Note in risposta alle osservazioni presentate

Figura 1 – Proposta (bozza) RFI attraversamento ferroviario via Ozieri

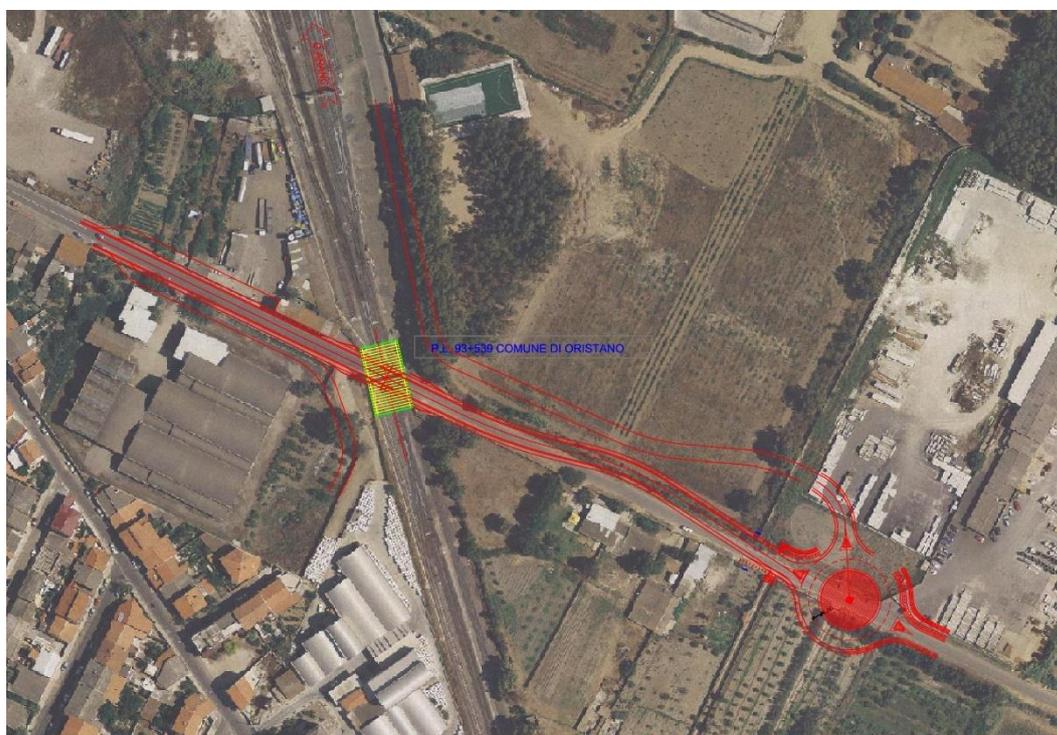
1. Cavalcavia in via Ozieri via Ghilarza zona Polo Intermodale.

Il PUM prevede la realizzazione dell'attraversamento ferroviario (vedi pag. 24 par. 5.1.2) individuando, anche al fine di contenere i disagi per la mobilità pedonale e ciclistica, la tipologia del sottopasso. L'intervento previsto nel PUM fa parte della pianificazione/programmazione avviata dall'Amministrazione precedentemente alla stesura del Piano. Gli accordi tra l'Amministrazione e RFI prevedevano la realizzazione dell'attraversamento con costi a carico di RFI.

La realizzazione dell'attraversamento contribuisce a migliorare l'accessibilità al nuovo Centro Intermodale (in particolare dalla direttrice Sud) e la sicurezza stradale (eliminazione passaggio a livello).

In fase di pianificazione strategica, quale è quella del PUM, sarebbe più opportuno parlare di attraversamento in sottopasso o sovrappasso e lasciare l'individuazione della tipologia di attraversamento allo studio di fattibilità. Si propone pertanto la modifica del PUM in questo senso.

Figura 2 - Fotosimulazione inserimento rotatoria piazza Pintus

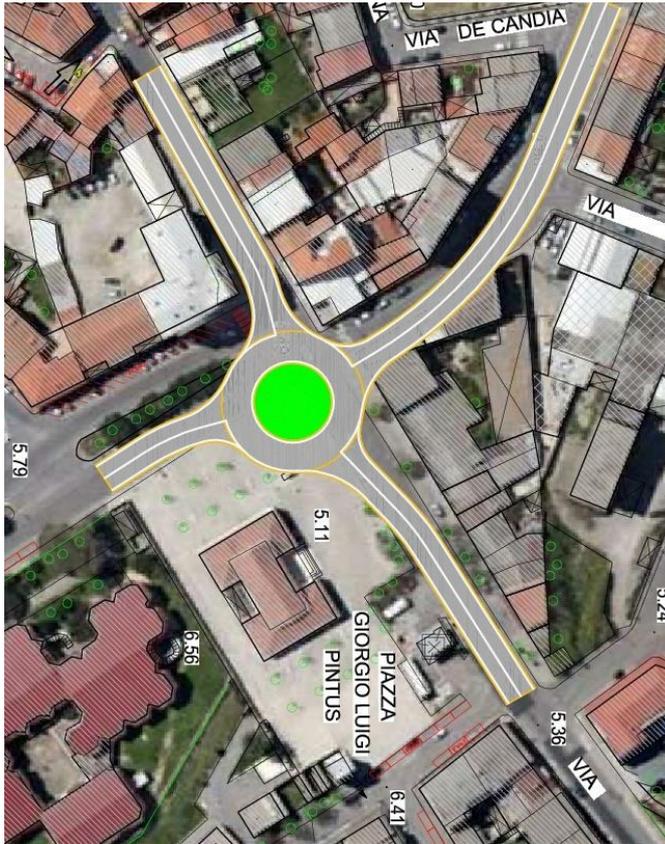
2. Rotonda piazza Pintus (foro Boario) incrocio via Sardegna via Ricovero via Marconi

La circolazione del nodo a rotatoria in luogo dell'attuale intersezione semaforizzata, da una parte consente di fluidificare il traffico, di ridurre la congestione e di aumentare la sicurezza stradale ma dall'altra riduce lo spazio destinato alla mobilità pedonale, in quanto la sua realizzazione comporta il sacrificio di parte della piazza Pintus.

Pertanto l'ufficio di Piano, nonostante abbia definito una prima bozza del layout del nodo con la circolazione a rotatoria, ritiene sia più opportuno rinviare alle fasi progettuali la verifica di fattibilità dell'intervento.

Si propone di inserire nel paragrafo 5.1.6 "Regolamentazione dei nodi di traffico" della relazione tecnica degli interventi di PUM un periodo che rimandi a successivi approfondimenti la definizione del regime di circolazione del nodo.

Figura 3 - Ipotesi viabilità d'accesso Centro Intermodale

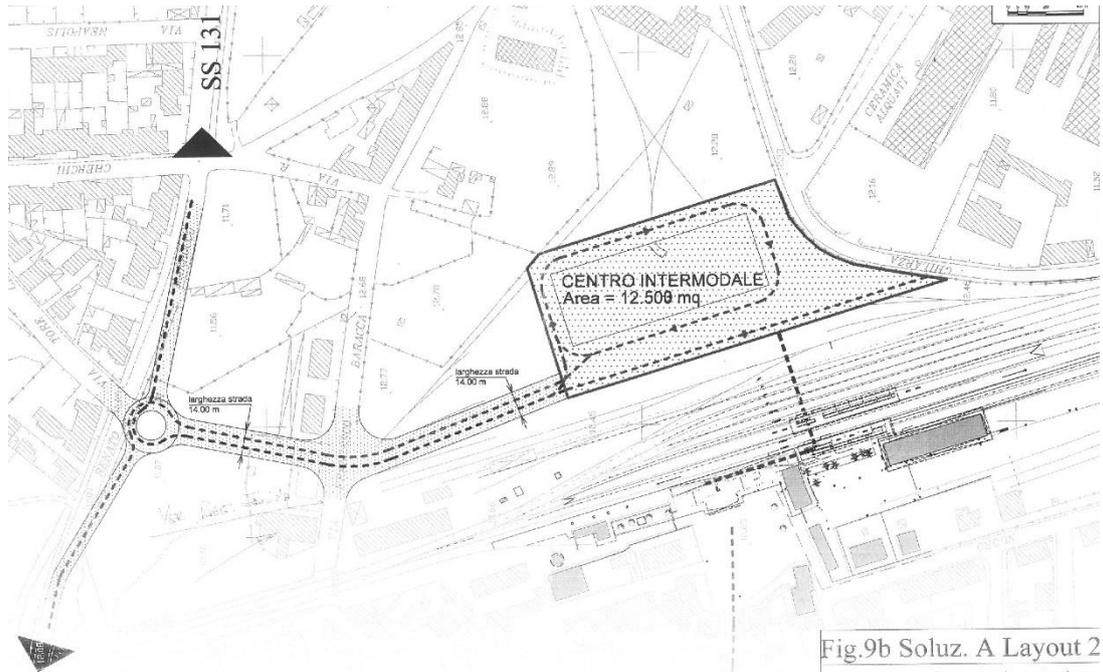
3. Rotonda ingresso Fenusu incrocio Via Marroccu Via Cherchi

L'intersezione ricade nell'area soggetta ai lavori di realizzazione della viabilità d'accesso al Centro Intermodale, il cui finanziamento è di complessivi 500.000 euro (400.000 a carico della Regione e 100.000 del Comune). L'intervento prevedeva la realizzazione di una rotatoria in via Marroccu all'altezza di via Tore Carta e la realizzazione di un breve collegamento stradale tra la rotatoria stessa e via Baracca.

L'intervento è stato recepito nel PUM tra gli interventi infrastrutturali già definiti e finanziati (vedi pag. 21 par. 5.1).
